**SUSITARIMAS NR. 5
DĖL 2020 M. RUGSĖJO 16 D. STATYBOS RANGOS
SUTARTIES NR. SRV-440 PAKEITIMO**

**PASITARIMO DĖL J. JANONIO AIKŠTĖS REKONSTRAVIMO ATSIŠAKOMŲ IR
PAPILDOMŲ DARBŲ
PROTOKOLAS**

DARBOTVARKĖ. Dėl suolų MA-3 konstrukcijos ir medienos pakeitimo.

**DĖL SUOLŲ J. JANONIO AIKŠTĖJE
2022-10-03 Pasvalys**

SKVERO SUOLO PJŪVIS, M 1:10

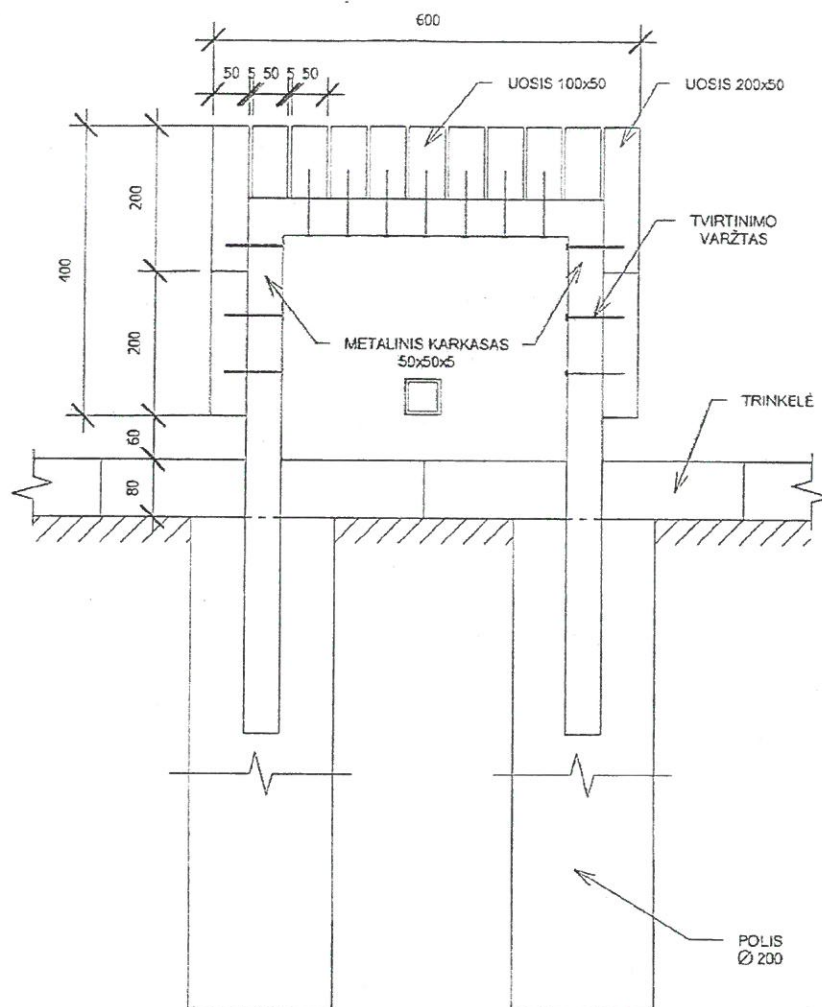
Pranešame, kad ąžuolo masyvo suolų, numatytų įrengti J. Janonio aikštėje, atkartojant buvusio evangelikų liuteronų bažnyčios perimetrą (J. Janonio aikštės Biržuose rekonstravimo projekte paž. suolas MA-3) neturime galimybių įrengti, nes ąžuolo mediena iki š. m. vasario 24 d. (iki Rusijos Federacijos pradėto karo prieš Ukrainą) buvo tiekama iš Baltarusijos. Nuo kovo 22 dienos Europos Sąjungos Tarybai įvedus sankcijas Baltarusiškai medienai, minėtos medienos (ąžuolo) importuoti negalima.

Atsižvelgiant į tai, siūlome minimus suolus pagaminti iš uosio medienos.

Teikiame suolo įrengimo eskizą, bei nevykdomų ir papildomų darbų sąmatas.

1. Pritarti suolų MA-3 konstrukcijos ir medienos iš ažuolo į uosį pakeitimui.
2. Pritarti atsisakomų ir papildomų darbų, aptartų šiame protokole, kainai pagal Rangovo pateiktas sąmatas:

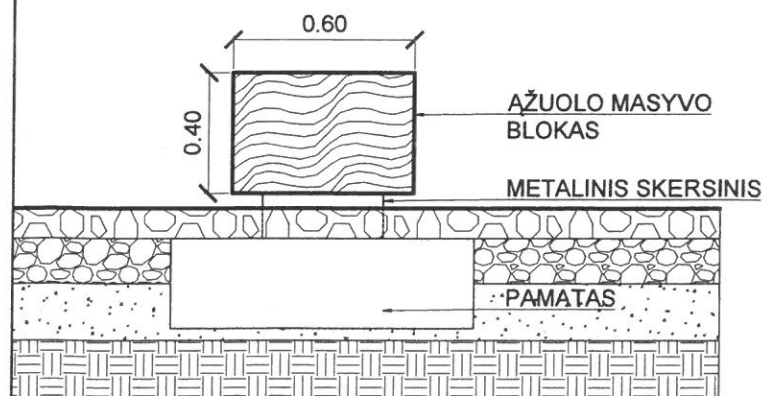
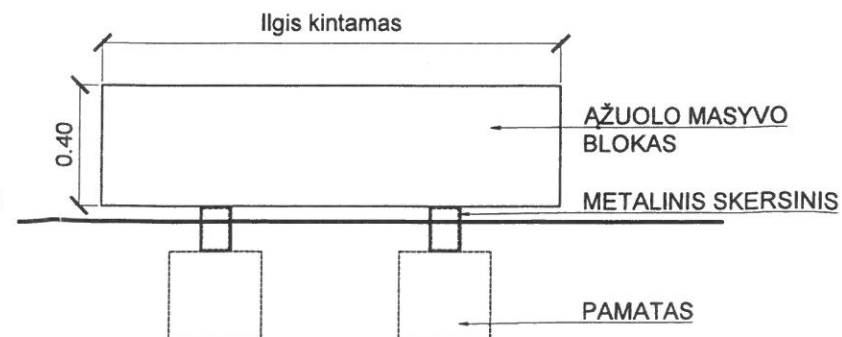
L. Munikienė, informavo, kad gautas statybos rangovo UAB „Svalex“ 2022 m. spalio 3 d. raštas „Dėl suolų J. Janonio aikštėje“. Projekte numatyta, kad suolai J. Janonio aikštės dalyje, kurioje planuojama suolais įamžinti sovietmečiu nugriautos evangelikų liuteronų bažnyčios kontūrus, turi būti pagaminti iš vientiso ažuolo masyvo (Architektūros dalis, brėžinio Nr. 19.019-TP-A.315; žym. Projekte MA-3), tačiau Rangovas rašte pažymi, kad tokio skerspjūvio mediena, iki Rusijos Federacijos pradėto karo prieš Ukrainą, į Lietuvą buvo įvežama iš Baltarusijos, todėl šiuo metu nėra galimybės gauti projekte numatytos medienos.

Kartu su raštu pateikė ir siūlymą (suolo eskizą, suderintą su projekto vykdymo priežiūros vadovu) suolus gaminti iš uosio medienos tašų.
